Autorité environnementale

**Avis délibéré de l'Autorité
environnementale sur le prolongement de
la ligne 1 du métro parisien jusqu'à
Val de Fontenay (93-94)**

n°Ae : 2021-24

Figure 3 : Emprises du projet au niveau de l'arrière-gare de Château de Vincennes. Source : étude d'impact (chapitre 5)

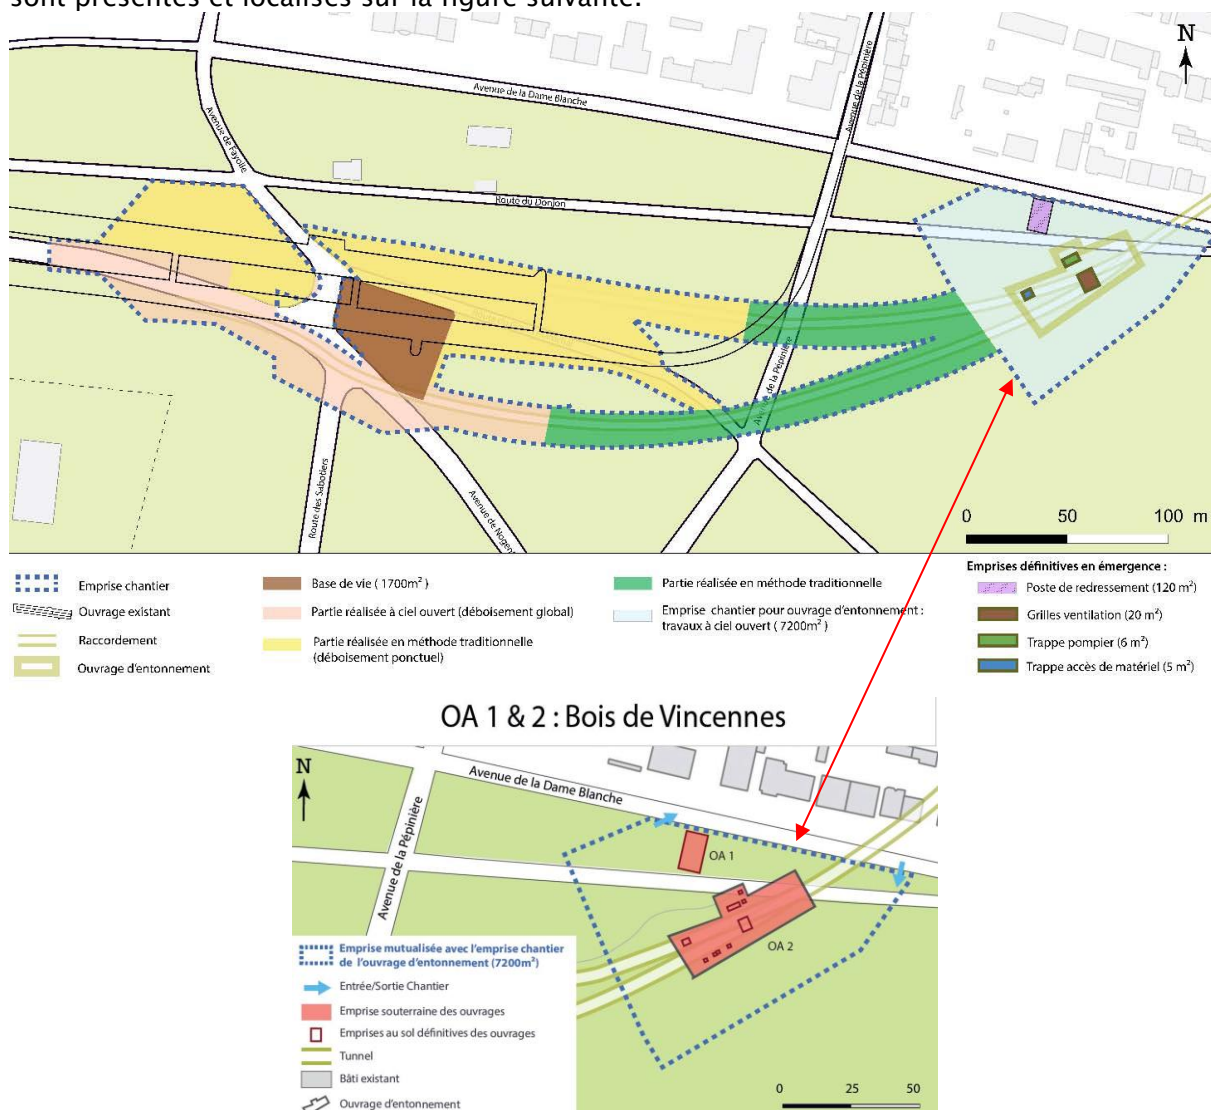
au niveau de l'arrière-gare de la station de Château-de-Vincennes. Tous ces travaux présentent une complexité importante et une sensibilité environnementale particulière. Ils sont présentés et localisés sur la figure suivante.
